VI. (仮称) 登大路バスターミナルの整備内容の検討経緯

奈良県は、(仮称) 登大路バスターミナルの整備内容の検討について平成 23 年度 (2011) に着手し、名勝奈良公園の保存管理・活用に資する整備となるよう、下記に示すとおり奈良公園地区整備検討委員会及び奈良公園地区整備検討部会における検討プロセスを踏みながら、その整備内容の検討を進めてきた。また、整備内容の検討の進捗状況に応じて、文化庁との協議を行ってきたところである。

(1) 地上部1階平面図

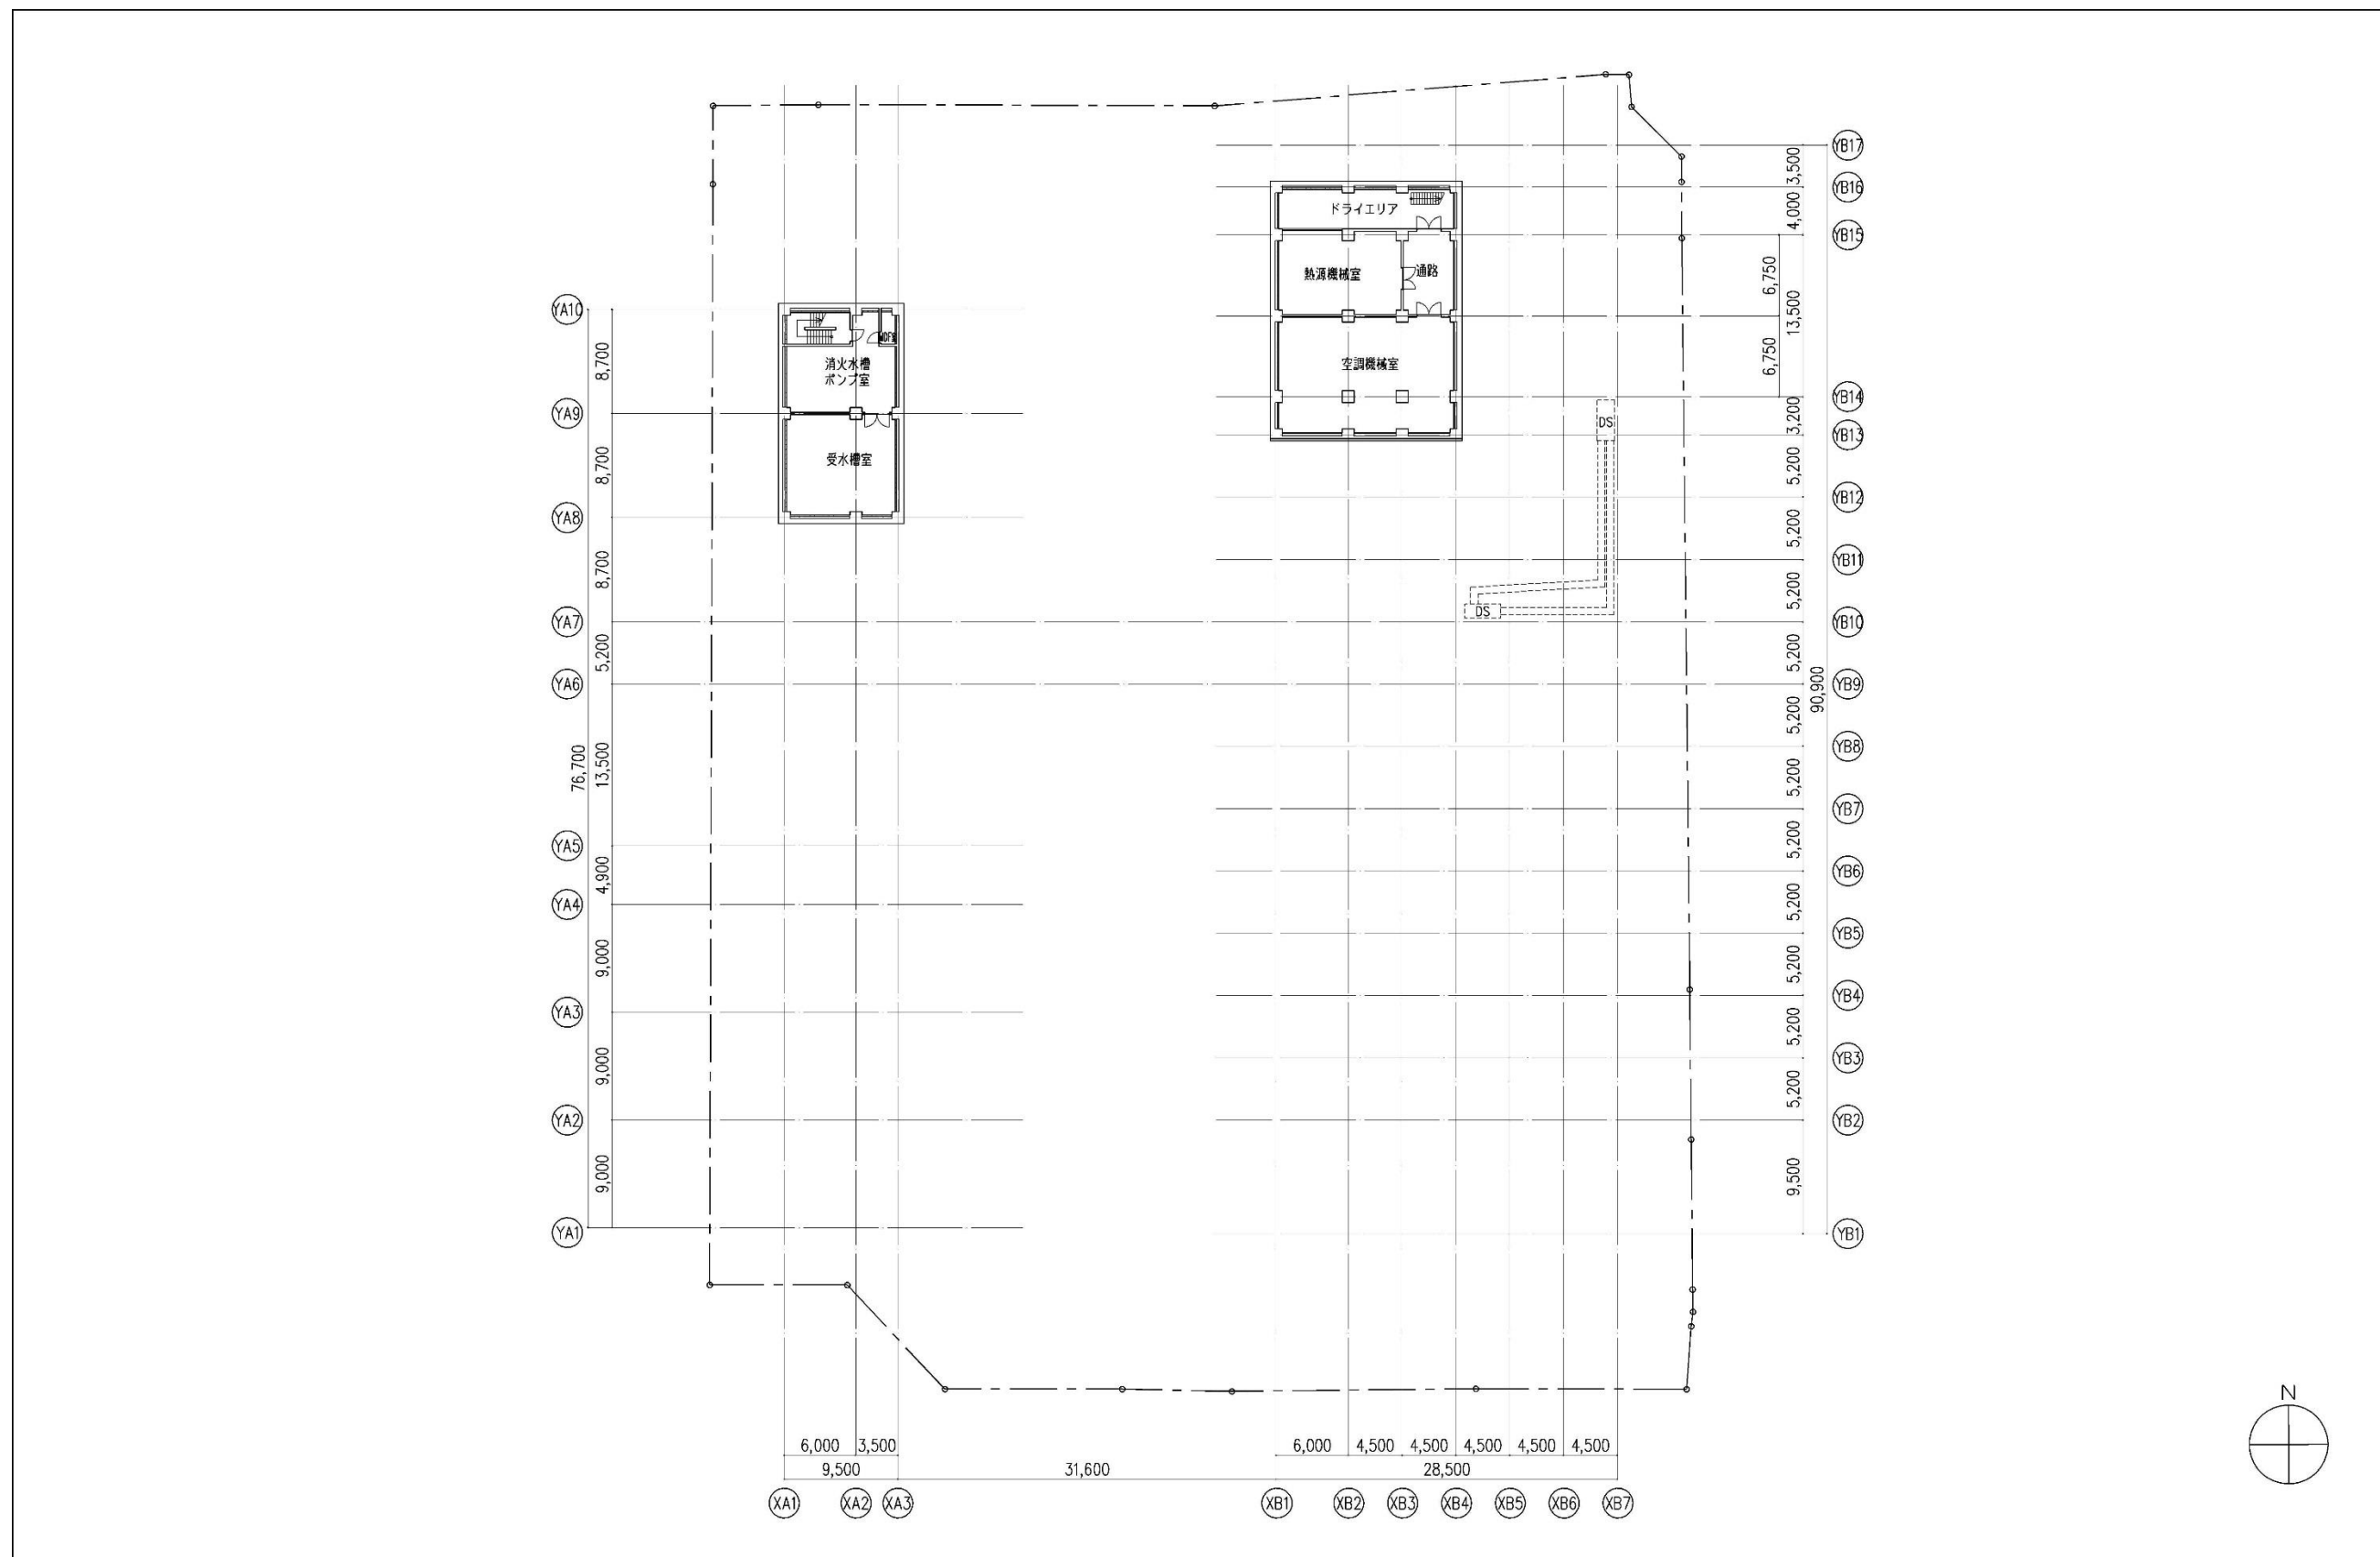
5 月	第 1 回奈良公園地区整備検討部会		<ul style="list-style-type: none"> ・ターミナルは一帯の景観を構成する重要な要素である。周辺の風致景観を損なわないよう、意匠形態のデザインに十分留意する必要がある。 ・観光誘致を全面にだすのではなく、成り立ち等、計画地の有する価値を丁寧に拾い上げながら、次世代につなげられる質の高いものを検討する必要がある。 	
	7 月	第 8 回奈良公園地区整備検討委員会		<ul style="list-style-type: none"> ・吉城園とターミナルの範囲だけでなく、奈良の町全体からここをどう位置づけるかという広い目で見たと、風致景観の保存、活用のあり方を検討すべきである。 ・検討を進めていくプロセスは、チェック機能も含めて、しっかりとプロセスを経ていくことを考えてほしい。 	
	9 月	第 2 回奈良公園地区整備検討部会 (個別に委員へ意見聴取)		<ul style="list-style-type: none"> ・ターミナルの規模が大きいため、歩行者への圧迫感を与えないよう検討すべきである。 ・吉城園との連続性が低いように感じる。マツの植栽や、意匠形態で工夫できる余地がある。 ・講義室のような教育施設を持ち、奈良公園をはじめとした、奈良の歴史を発信、教育する必要がある。 	
	12 月	第 9 回奈良公園地区整備検討委員会		<ul style="list-style-type: none"> ・基本設計を進めることについて概ね了解をいただいた。 ・ターミナルは、奈良市中心市街地の渋滞対策と併せて、奈良公園の中心部への自動車の流入抑制を図るため、そのコントロール機能を果たすという理念が大事である。 ・奈良公園のエントランス部分に、ガイダンス施設やおもてなし施設として歴史文化学習や店舗等があることは、魅力がある。 	
平成 27 年	7 月	第 3 回奈良公園地区整備検討部会	・(仮称) 登大路バスターミナルの基本設計について	<ul style="list-style-type: none"> ・眺望景観への配慮、国道 369 号沿いのまち並みとの調和等、現案には、施設規模や意匠形態等、検討すべき課題がある。 ・屋上緑化は、面積を縮小するとともに、シンプルなデザインとすべきである。 ・県庁舎の近代建築物としての価値を評価し、ターミナルとの連続性に留意すべきである。 ・色彩は、規模等の関係から圧迫感を与えないよう検討すべきである。 	<ul style="list-style-type: none"> ・指摘事項を踏まえ、(仮称) 登大路バスターミナルの基本設計を検討した。 ・具体的には、町並みとの一体感に配慮したデザイン検討(分節化)、屋上緑化のスケール検討、色彩検討等を行った。

8 月	第 10 回奈良公園地区整備検討委員会		<ul style="list-style-type: none"> ・奈良市中心市街地の渋滞対策、奈良公園の中心部への自動車の流入抑制という点からして、これほどの好立地にターミナル機能を整備するという取り組みは評価できる。 ・(仮称) 登大路バスターミナルをハブに、公園利用者の多様なニーズに応えることができる移動システムの検討を並行して進めるべきである。 ・(仮称) 登大路バスターミナルも意匠形態は、東棟の屋上部や緑地の整備による吉城園周辺との調和等、国道 369 号沿いの町並みと調和した規模やデザインが検討課題である。 	
	12 月	第 4 回奈良公園地区整備検討部会		<ul style="list-style-type: none"> ・大宮通り沿いの沿道景観に配慮し、西棟のスケールダウンを図ったことは評価できる。 ・東棟は、情報発信の機能を有しているために規模が大きくなっている。東棟の規模の根拠を明確にするためにも、吉城園周辺等、公園内の機能分担の考え方を整理する必要がある。 	
平成 28 年	1 月	第 5 回奈良公園地区整備検討部会		<ul style="list-style-type: none"> ・西棟屋上の手すりをセットバックし、外観意匠を工夫して周辺景観との調和を図ったことは評価できる。 ・緑地については、奈良公園の植栽計画に基づき、クロマツ疎林ゾーンとして将来的に建造物と周辺景観との調和を図っていくことを明記する必要がある。 ・(仮称) 登大路バスターミナルが果たす機能と都市公園奈良公園における役割分担の整理、施設規模の検討、周辺景観との調和を図るために行った西棟のスケールダウンや東棟の分節化等の基本設計の充実等、整備内容の充実が図られてきている。 ・今までの検討経緯を踏まえ、整備検討委員会での審議、文化庁との協議を進めることとする。 	・(仮称) 登大路バスターミナルの基本設計に関する検討プロセスを踏まえ、整備内容に関する指摘事項に十分留意の上、整備内容の検討を継続することとした。
